**Avis délibéré de la mission régionale
d'autorité environnementale
Hauts-de-France
sur le projet de renouvellement d'autorisation d'exploiter une carrière
de la Société des Carrières de Dompierre
à Dompierre-sur-Helpe (59)**

n°MRAe 2022-6048

*Plan du projet : en pointillé bleu : le périmètre d'extraction non modifié, en pointillé rouge : le périmètre d'autorisation demandé avec en orange les extensions demandées
(source : description du projet en PIn°46 du dossier page 28)*

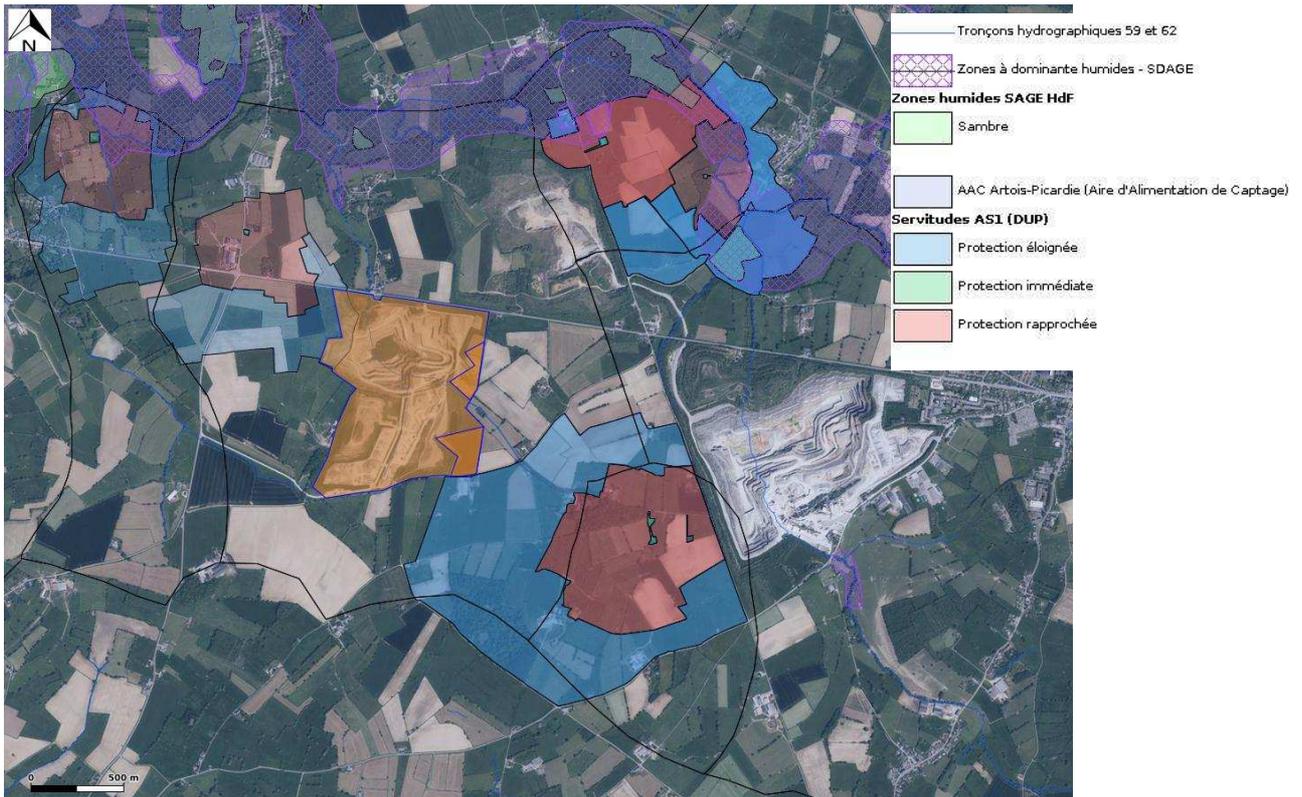
L'extension porte sur deux zones, en limite est de l'actuel périmètre autorisé, de 25 957 m² et 39 848 m², soit un total de 65 805 m² (soit 6,58 hectares), essentiellement constitués de champs, prairies, quelques haies en limites de propriété. Ces zones permettront la gestion des déblais et remblais de la zone exploitée.

Le projet consiste également à accueillir une nouvelle activité de traitement par concassage de déchets inertes de chantier du BTP de l'ordre de 30 000 tonnes par an dans le cadre de la mise en œuvre d'une filière de recyclage. Cette activité se situerait sur une plate-forme de 4 000 m² (surface existante), par campagne de cinq semaines par an pour 2 000 m³ de matériaux à l'aide d'un broyeur mobile.
